改善箇所説明図

基準不適合発生箇所

改善の内容

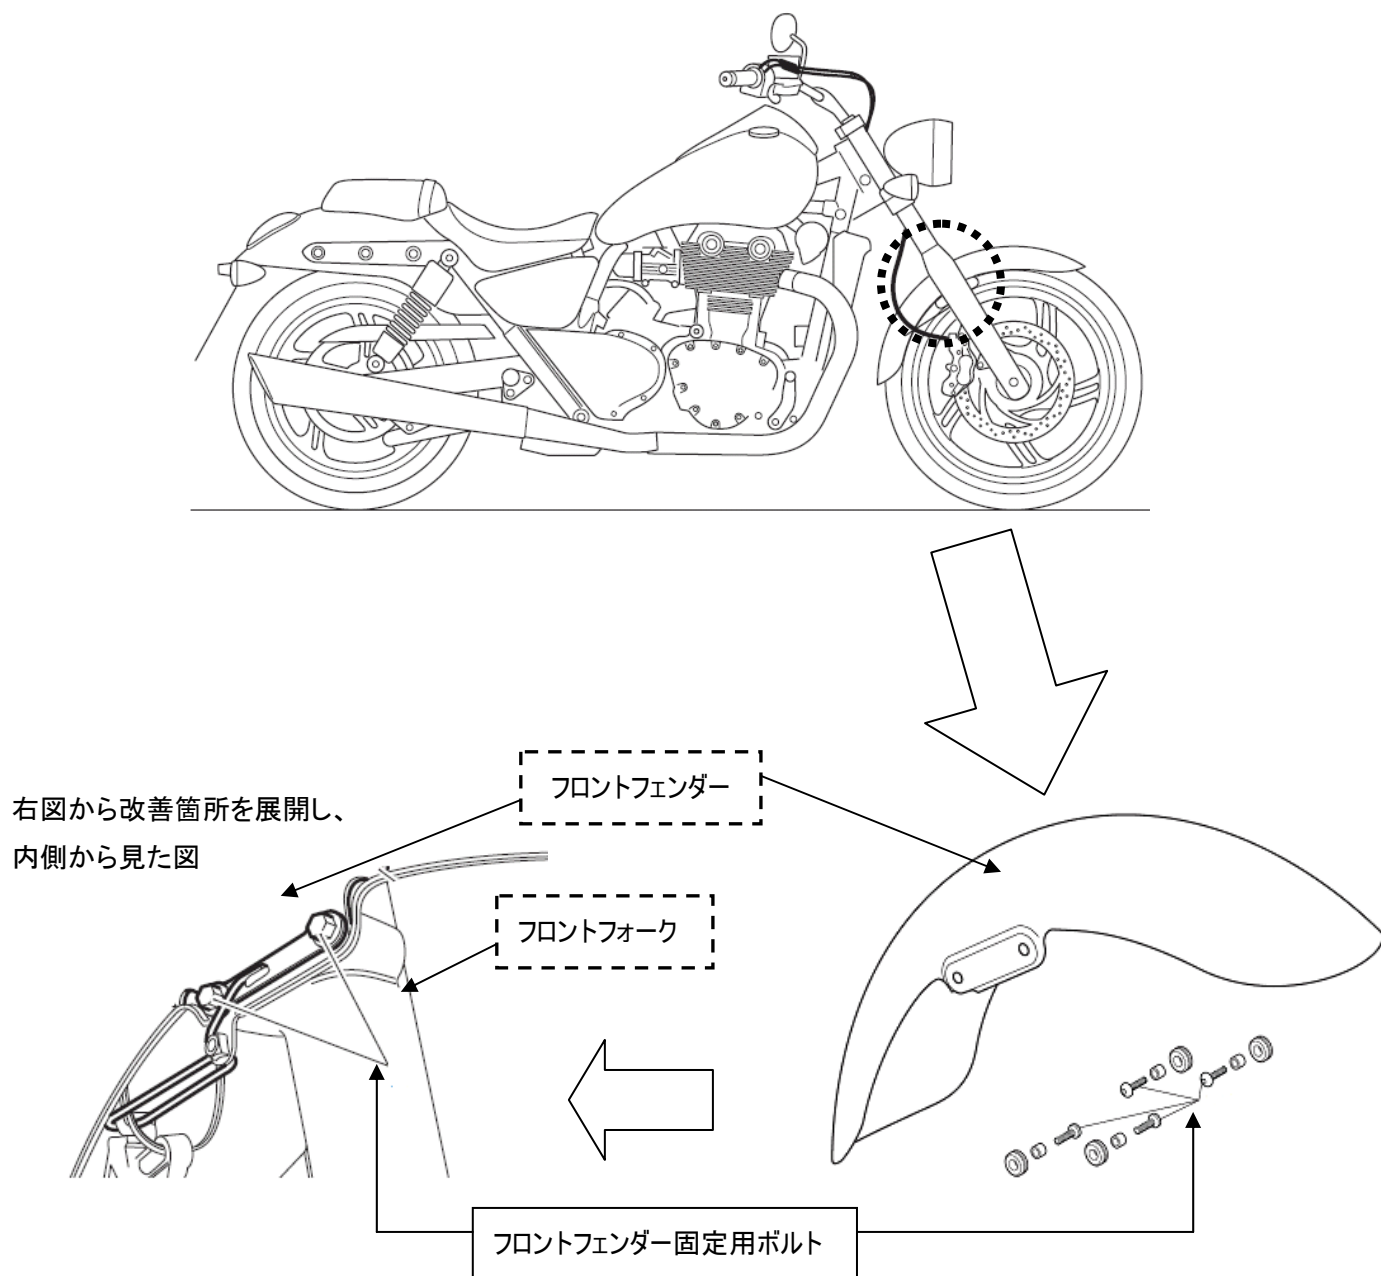
※ フロントフェンダーはフロントフォークに、内側から外側に向けて左右2本ずつ、計4本のボルトで固定してあります。

フロントフェンダー固定用ボルトにおいて、当該ボルトのねじ部の表面処理が不適切なため、定期点検整備等で取り外し再度使用すると走行振動等により緩んできく場合がある。そのため、そのままの状態で使用を続けると、当該ボルトの上端が前輪タイヤのサイドウォールに接触し、前輪タイヤを損傷させ空気漏れを起こし、最悪の場合、バランスを失い転倒するおそれがある。

全車両、フロントフェンダー固定用ボルトを対策品に交換する。

識別 : 対策品はボルト頭部に赤のペイントを塗布する。
